これまでの委員からのご質問への回答について

2021年7月15日
九州電力株式会社

1. 川内1、2号機 原子炉安全保護盤の更新時期について

(参考) 川内1, 2号機及び玄海3, 4号機 更新概略図

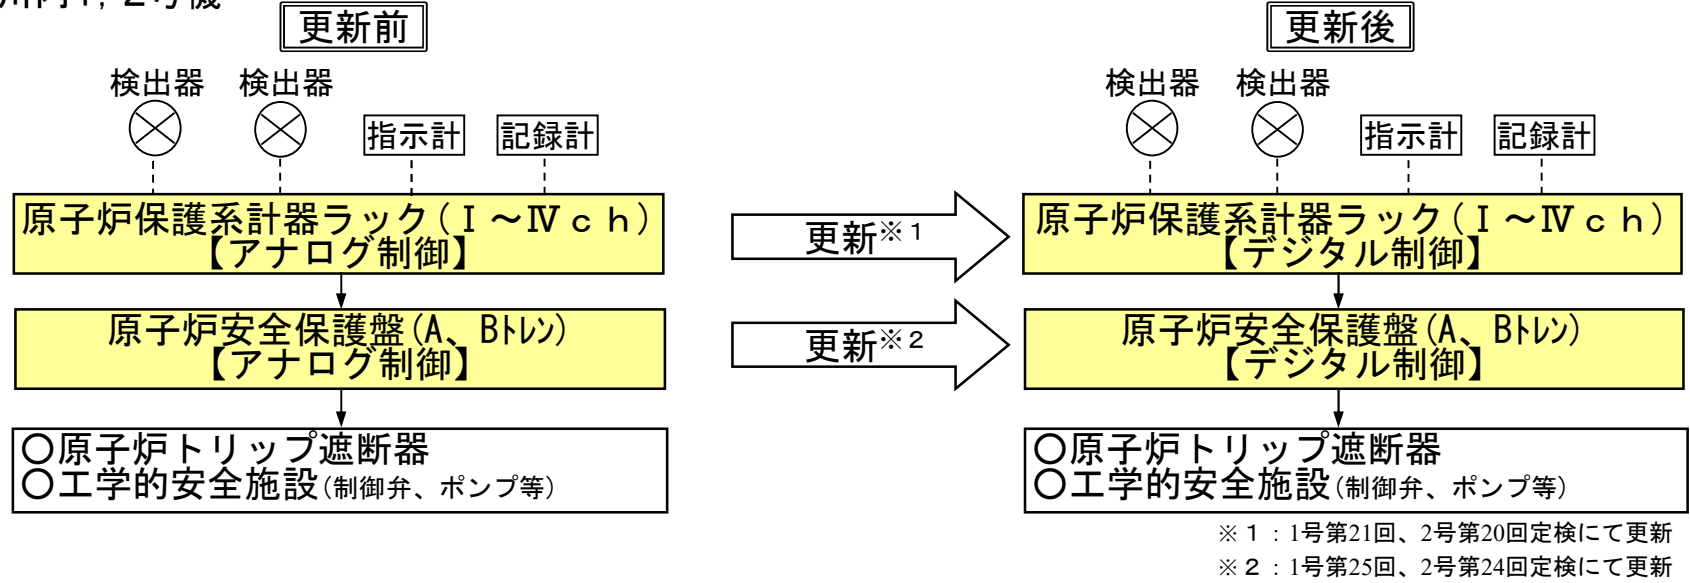
川内原子力発電所の原子炉保護系計器ラックと原子炉安全保護盤のデジタル化を同時期にしなかったのは何故か。

川内1、2号機の原子炉保護系計器ラックは部品の製造中止による早期の対応が必要であり、先行して更新を行いました。その後、原子炉安全保護盤についても、適切な時期に更新を行いました。

なお、玄海3、4号機については、原子炉安全保護計装盤と原子炉安全保護ロジック盤の統合により、効率的に更新ができるため、同時期の更新・統合を予定していますが、川内1、2号機では、玄海3、4号機とは設備構成が異なり、統合は困難なため各設備毎に更新を行いました。
